**Avis délibéré de la mission régionale
d'autorité environnementale
Hauts-de-France
sur le projet de parc éolien des Pétunias sur la commune de
Villers-Faucon (80)
Étude d'impact de juin 2025**

n°MRAe 2025-9042

Carte de présentation du projet (résumé non technique page 7)

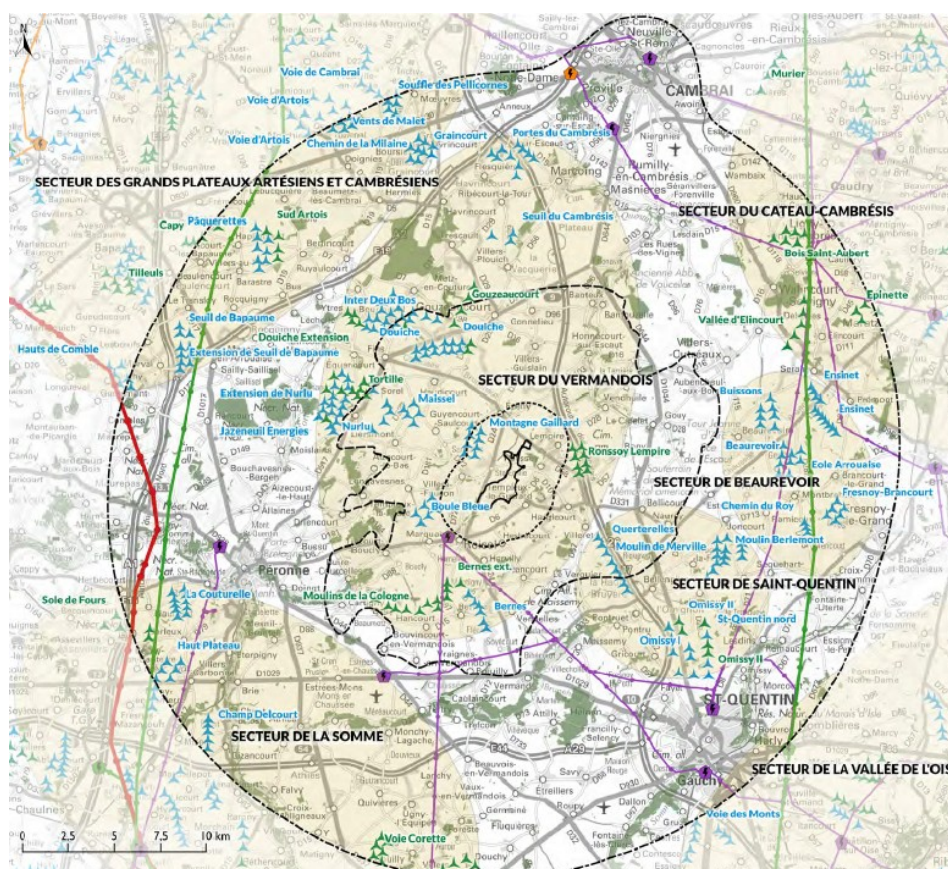
Le modèle n'est pas encore choisi, l'avis est rendu sur un projet de trois éoliennes d'une hauteur maximale comme présentée ci-dessus et de garde au sol¹ d'au moins 44,5 mètres, localisées comme indiqué ci-dessous.

Carte de l'implantation des variantes dans la ZIP (page 161 de l'étude d'impact)

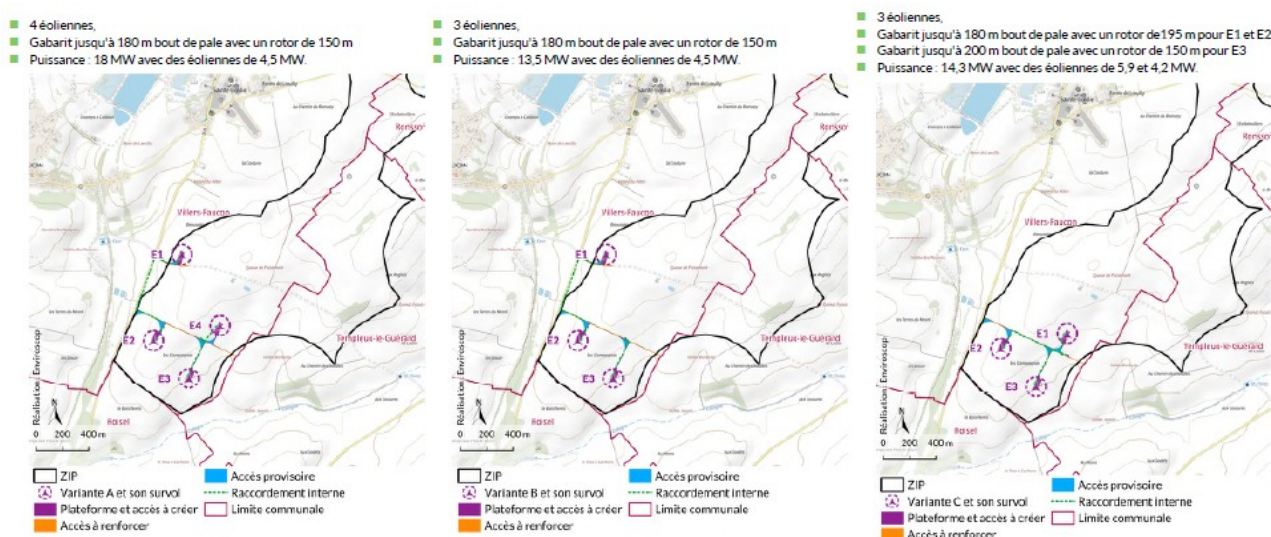
Le pétitionnaire retient la variante C, considérée comme celle présentant la meilleure prise en compte de l'environnement. Ce point doit toutefois être mieux justifié, en particulier au regard de l'éolienne E1 implantée à moins de 230 m du site de compostage voisin. Ce dernier constitue un lieu de gagnage et un terrain de chasse attractif pour certaines espèces présentes (rapaces diurnes et nocturnes, laridés, chauves-souris). Ainsi, le risque de destruction d'individus d'espèces protégées pourrait être significatif.

L'autorité environnementale recommande de justifier le moindre impact de la variante d'implantation retenue, notamment au regard de la présence du site de compostage, zone d'enjeux forts pour les oiseaux et les chauves-souris.
